设计修改补充通知便函

建设单位	三明城投集团房地产开发有限公司	主送单位	建设单位
工程名称	城投广场B区B3#楼	抄送单位	质检 监理 施工单位
工程编号	J2016-11-B3	发文日期	2020. 03

一层局部平面1
(变更前)

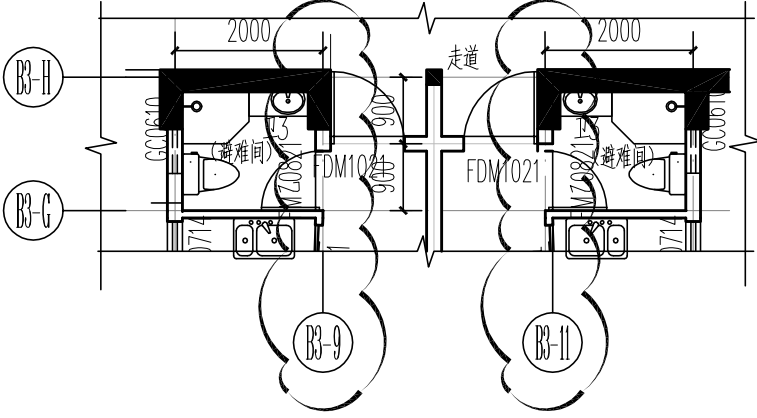
1.建施01一层平面图中，B3-H轴交B3-9轴、B3-11轴入户处墙体分别往两侧位移0.10米,具体详下图：

更改说明:1、本更改处所涉及到其他数据、尺寸在施工时应一并相应调整。

一层连廊栏杆局部平面1
(变更前)

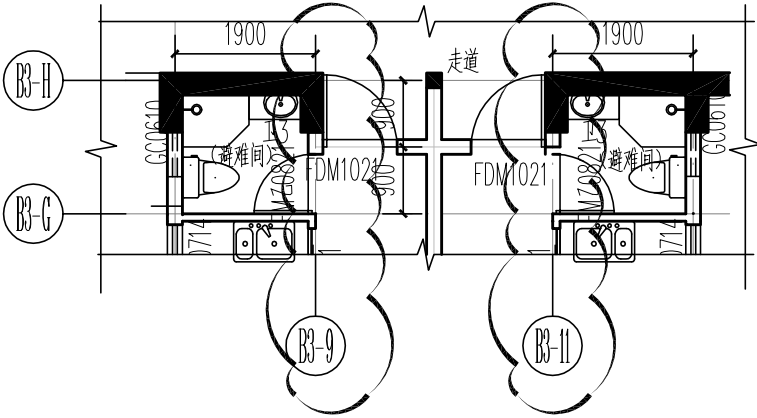
2.建施01一层平面图中，B3-H轴交B3-6轴至B3-7轴、B3-14轴至B3-15轴、B3-20轴至B3-21轴处栏杆位置更改为和大样图一致，具体详下图：

更改说明:1、本更改处所涉及到其他数据、尺寸在施工时应一并相应调整。

二层—三十三层局部平面1

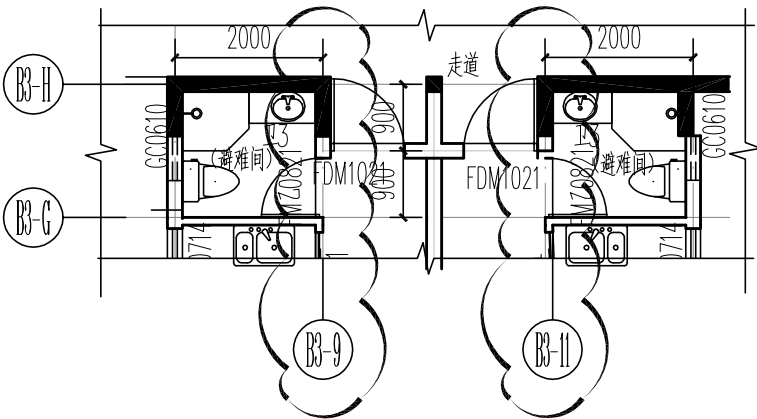
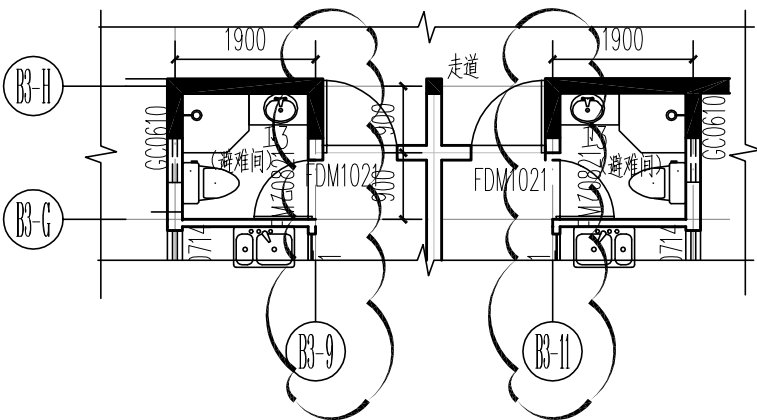
3.建施01二层平面图中、建施02三~三十三层平面图，B3-H轴交B3-9轴、B3-11轴入户处墙体分别往两侧位移0.10米,具体详下图：

更改说明:1、本更改处所涉及到其他数据、尺寸在施工时应一并相应调整。

二层—三十三层连廊栏杆局部平面1

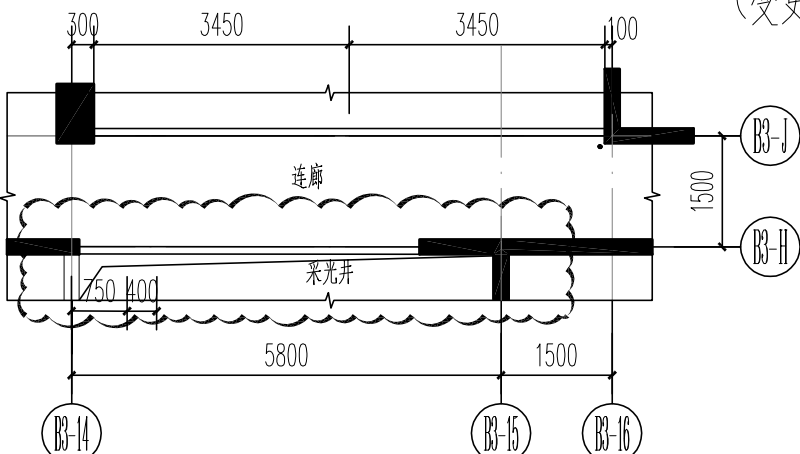
4.建施01二层平面图中、建施02三~三十三层平面图，B3-H轴交B3-6轴至B3-7轴、B3-14轴至B3-15轴、B3-20轴至B3-21轴处栏杆位置更改为和大样图一致，具体详下图：

更改说明:1、本更改处所涉及到其他数据、尺寸在施工时应一并相应调整。

屋顶局部平面图1
(变更前)

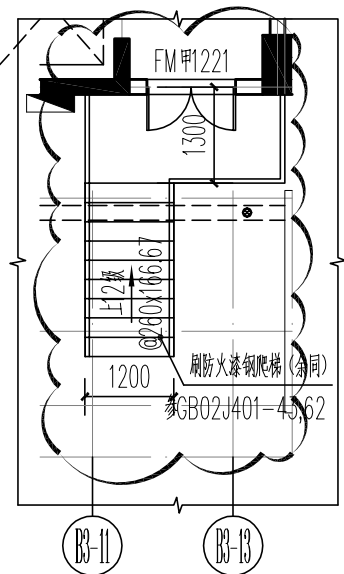
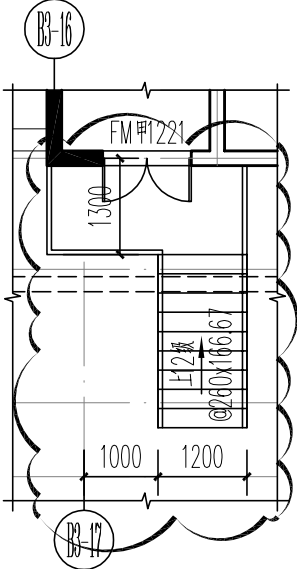
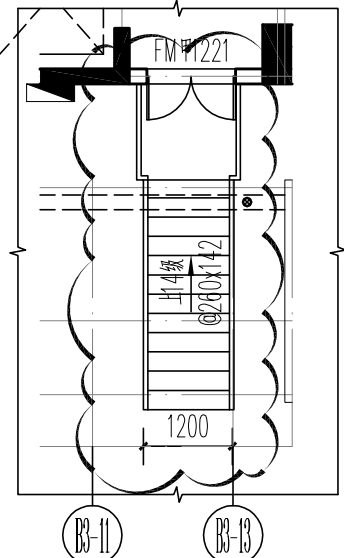
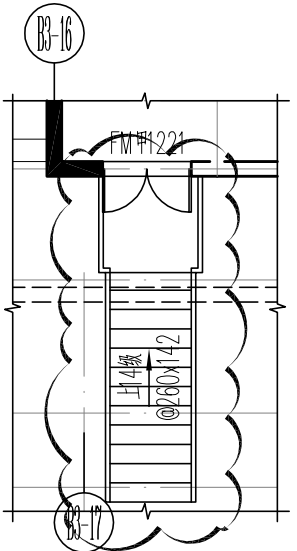
6. 建施03屋顶层平面图，钢梯位置及大小有调整，具体详下图：

更改说明:1、本更改处所涉及到其他数据、尺寸在施工时应一并相应调整。
